MATERIA: Pertinencia DIA PARQUE EOLICO  
TOLPÁN SUR aprobado por la Res. Exenta  
N°285/2018”

RESOLUCIÓN EXENTA N° 139 /2019

Temuco 22 MAR. 2019

2.1. Desplazamiento de aerogeneradores AG-8.

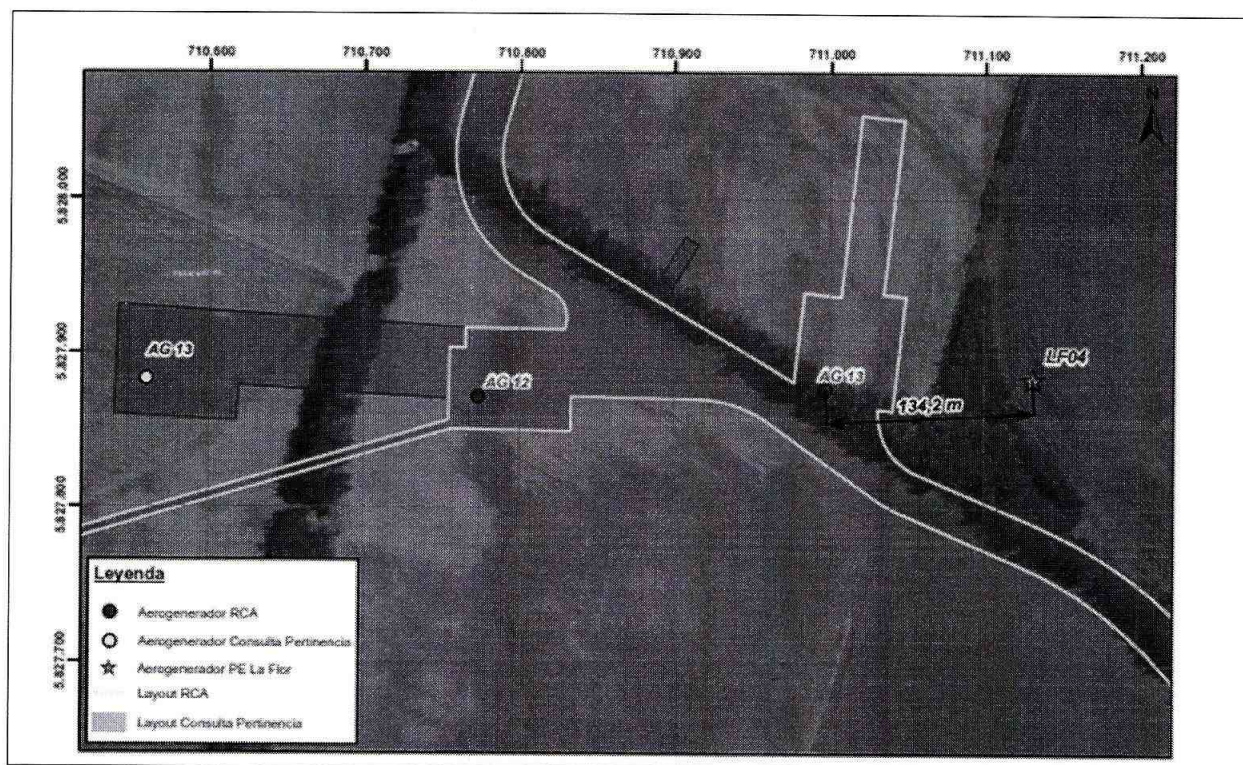
Corresponde al desplazamiento del AG-8 ubicado, según RCA, en el punto 711.220 E – 5.828.763 N, el corrimiento es a 1.080 m hacia el oeste desde la posición indicada, quedando finalmente posicionado en las coordenadas en 710.140 E – 5.828.781 N. El cambio implica la reducción de suelo efectivo de ocupación en aproximadamente 1,06 ha y reducción de desarrollo de interconexión eléctrica en aproximadamente 220 m (Figura; Lámina 2 de Anexo 12, Cartografía).

El cambio responde a la necesidad de alejar el aerogenerador AG8 de aquel aerogenerador proyectado en el Parque Eólico La Flor, ubicado a 211,3 m al sureste del AG8. Lo anterior con el objeto de evitar interferencias – efecto estela – entre los aerogeneradores. Corresponde a un cambio de naturaleza técnica.
